09耐計発-0028
平成22年1月27日

「発電用原子炉施設に関する耐震設計審査指針」等の改訂に伴う泊発電所1号機、2号機及び3号機の耐震安全性評価に係るクロスチェック解析について

「発電用原子炉施設に関する耐震設計審査指針」等の改訂に伴う
泊発電所 1 号機、2 号機及び 3 号機の耐震安全性評価に係る
クロスチェック解析の報告書

- 地震隨伴事象（津波）に対する安全性評価に係る解析 -

図 5.6 最大水位上昇量分布による事業者解析結果との比較

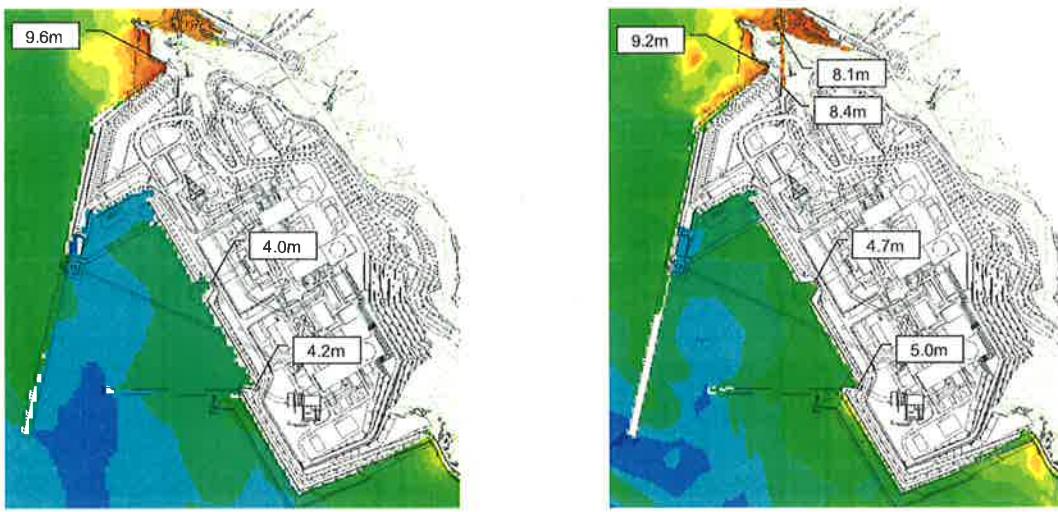
最大水位上昇量分布による事業者解析結果との比較を図 5.6 に示す。また、代表地点位置（湾口部、湾内中央部、1・2 号機取水口及び 3 号機取水口）における水位変動による事業者解析結果との比較を図 5.7 に示す。いずれにおいても、事業者の結果は JNES の解析結果とほぼ一致することを確認した。

図 5.7 代表地点位置における水位時系列による事業者解析結果との比較

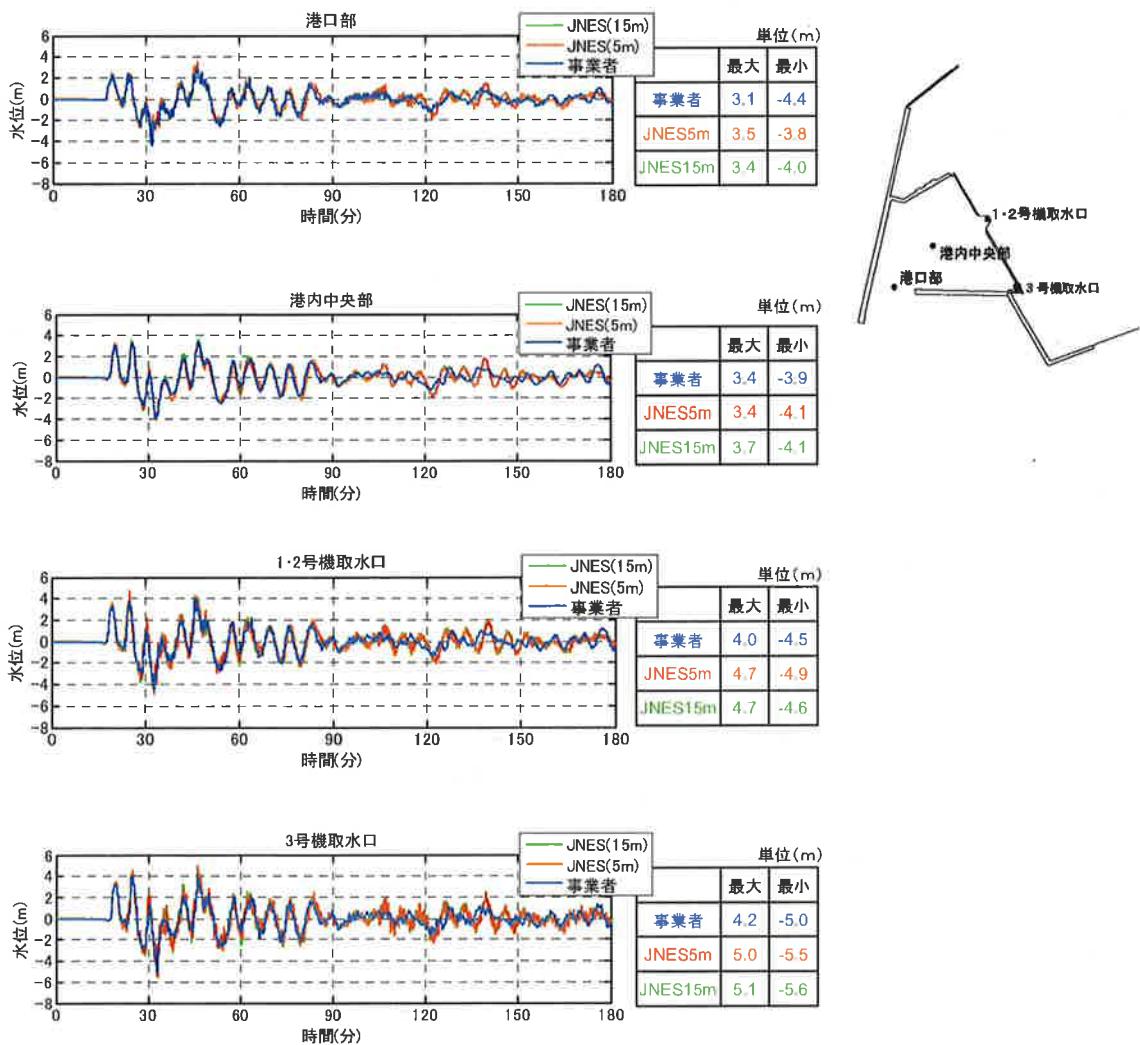
N 日南川：5～6頁の解析結果について、両者の差がどの程度なら合っているのか。

J 杉野：水位変動の最大振幅で比較して、両者の差が10%程度であればほぼ一致している判断できる。時系列の後半に見られる差異は、水平渦動粘性係数の効果が要因と考えられる。事業者は水平渦動粘性係数を10m²/sとしており、水位が低くなる効果がある。JNESはこれを設定していない。

図 6.4 1,2 号機取水ピットポンプ室内の水位変動における事業者解析との比較

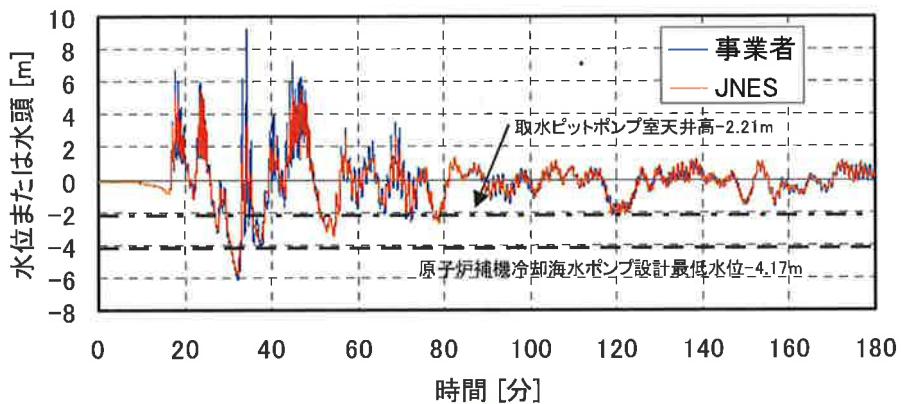
図 6.4 に 1,2 号機取水ピットポンプ室内の水位変動における事業者解析との比較を示す。また、図 6.5 に同水位変動のうち、地震発生後 20 分から 40 分までを抜粋して示す。

これらの解析結果より、事業者の解析結果は、JNES の解析結果と比べて、水位の上昇側で差が見られるものの、概ね一致することを確認した。
